Contrat N°	Doc.	Code Matériel	N° d'ordre	Rev.	Page
3736	NT	2000	002	A	1 / 38

REPONSE A L'ENQUETE PUBLIQUE DU PROJET D'OPTIMISATION DE CAPACITE
SITE TRIMET DE SAINT-JEAN DE MAURIENNE (73)

MEMOIRE DE REPONSE A L'ENQUETE PUBLIQUE DU 06/04/21 AU 05/05/21
DU PROJET d'OPTIMISATION DE CAPACITE
DU SITE TRIMET DE SAINT-JEAN DE MAURIENNE (73)

Figure 35 : Evolution de la production d'aluminium et des rejets fluorés de 2007 à 2018

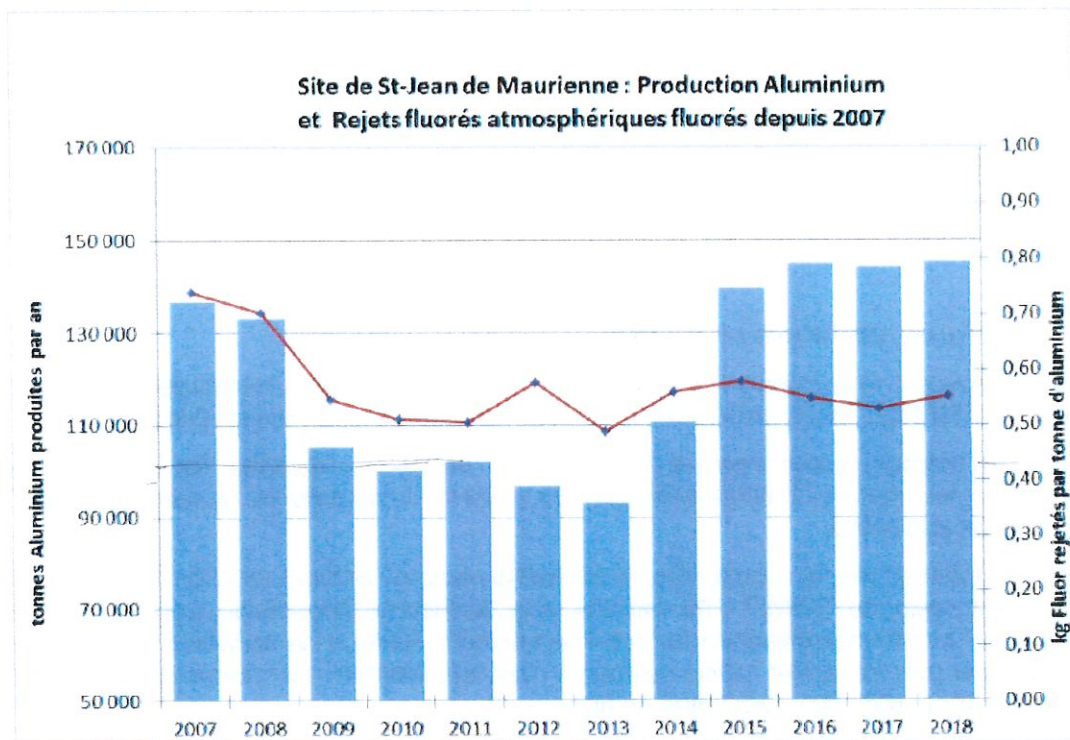
Observations concernées : 4, 9/32, 15, 20, 22, 24, 25, 26, 30, 31/35, 34

Ainsi, depuis 2012, la quantité de fluor rejetée par tonne d'aluminium produite est restée constante, malgré l'augmentation de production d'aluminium, passée de plus de 95 kt à 145 kt/an.

Les mesures à venir (refroidissement des gaz dans le cadre du projet Captation, changement des derniers convoyeurs) devraient permettre une nouvelle augmentation de l'efficacité du dispositif de traitement, et ainsi de limiter au maximum les effets du projet d'optimisation de capacité.

Figure 1 : Evolution du taux d'effet d'anode – série G – P6 DPA Aventis – 21/10/2020

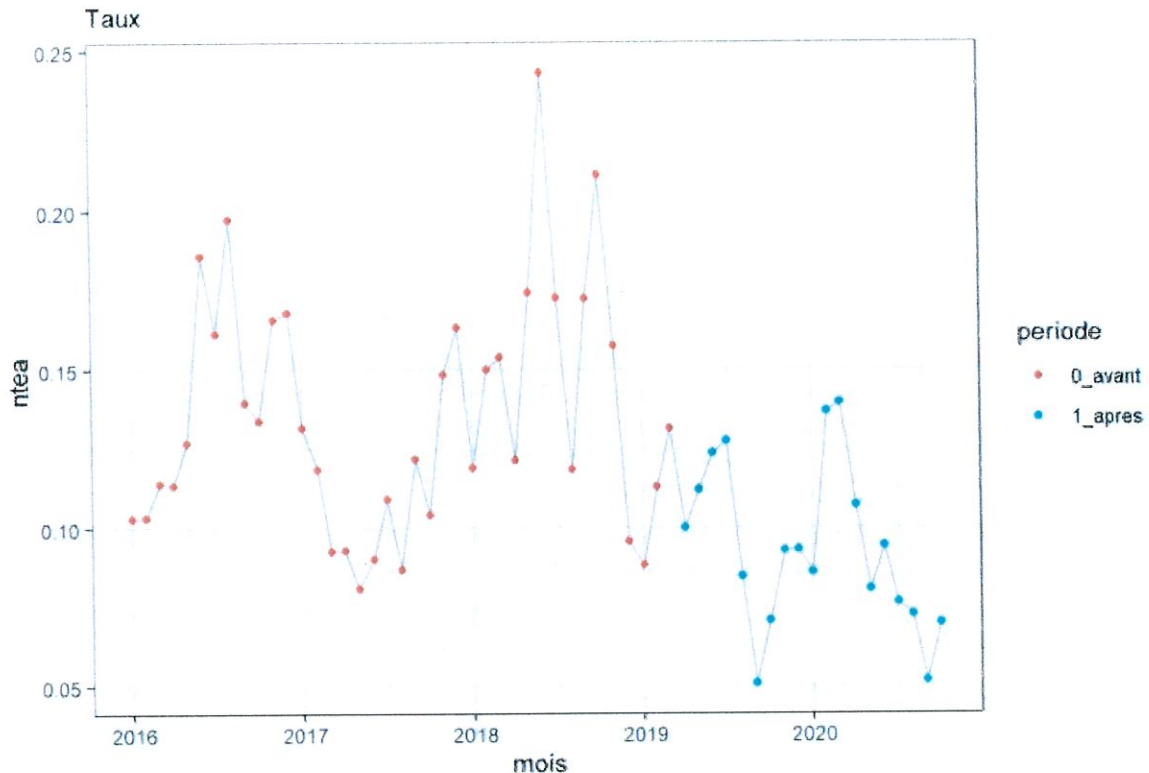
- *Importantes émissions de gaz à effet de serre liées au procédé Hall-Héroult : le dioxyde de carbone et les PFC (perfluorocarbures).*

Dans l'objectif de réduire des émissions de PFC, TRIMET a d'ores et déjà procédé au changement des Doseurs Piqueurs d'Alimentation en Alumine (DPAA) équipant les cuves de de la série G (2,0 M€ d'investissement. Nous avons pu observer une diminution du nombre d'effets d'anodes de 30% (ntea ou nombre d'effet d'anodes par cuve et par jour).
